Yttrande över kompletterande undersökningssamråd enligt 6 kap 23-25 §§ Miljöbalken

KSN-2019-2208

Inbjudan till kompletterande undersökningssamråd enligt 6 kap. 23-25 §§ Miljöbalken

Två nya 132 kV ledningar mellan befintlig transformatorstation Ärentuna i Storvreta och befintlig luftledning väster om E4, i Uppsala kommun

Figur 2. Kartan visar sträckningsalternativ E samt natur- och kulturmiljövärden.

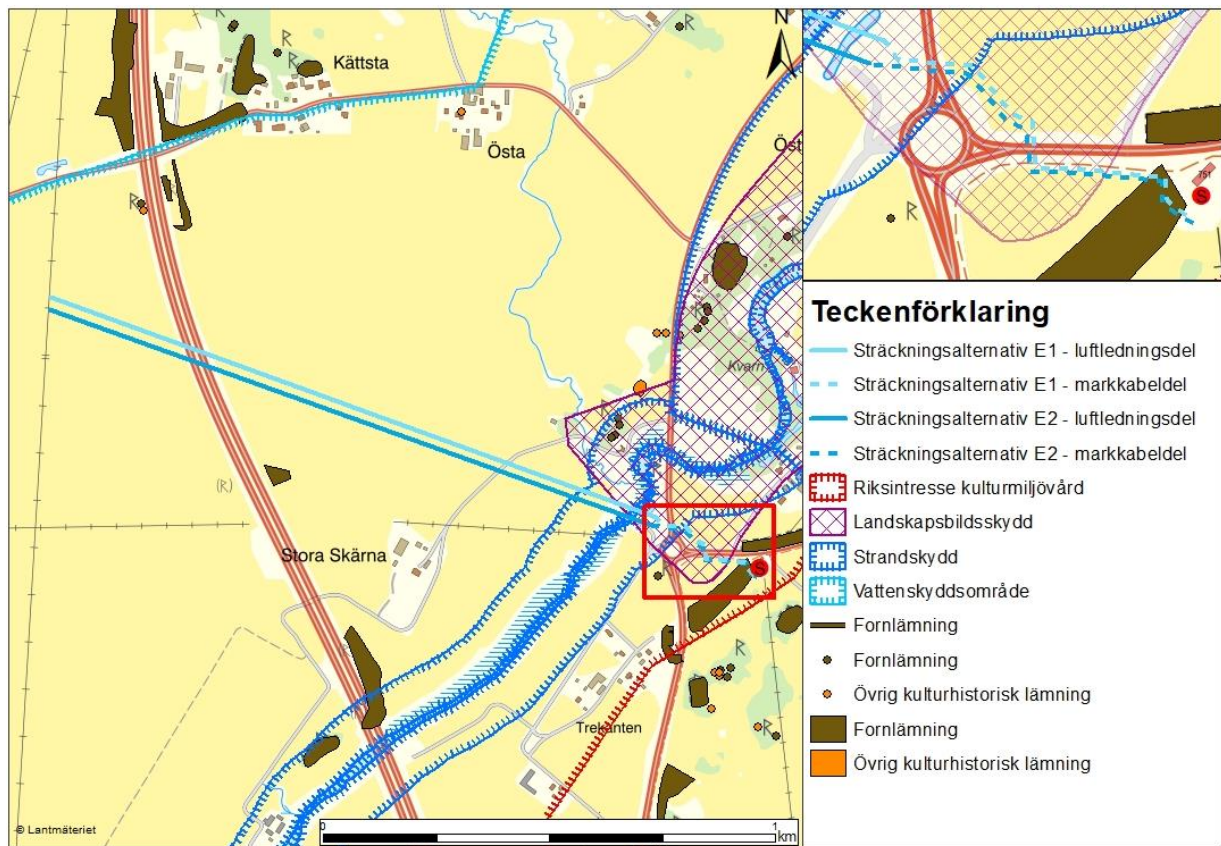
Uppsala kommun välkomnar ett alternativ som bidrar till att minska markintrånget för jordbruksmark. Det tillkommande alternativet bedöms dessutom vara bästa sträckning för att minimera risken för påverkan på vattenkvaliteten i Vattholmaåsen.

Om kvarvarande lerlager i schakt inom hög- eller extremt känsligt område på Vattholmaåsen penetreras så behöver tillräckliga åtgärder vidtas för att skydda grundvattenförekomsten.

Två parallella dragningar finns inom ramen för det tillkommande alternativet. Det är viktigt att i det fortsatta arbetet utreda vilket av dragningarna som påverkar vattenskyddsområdet minst.
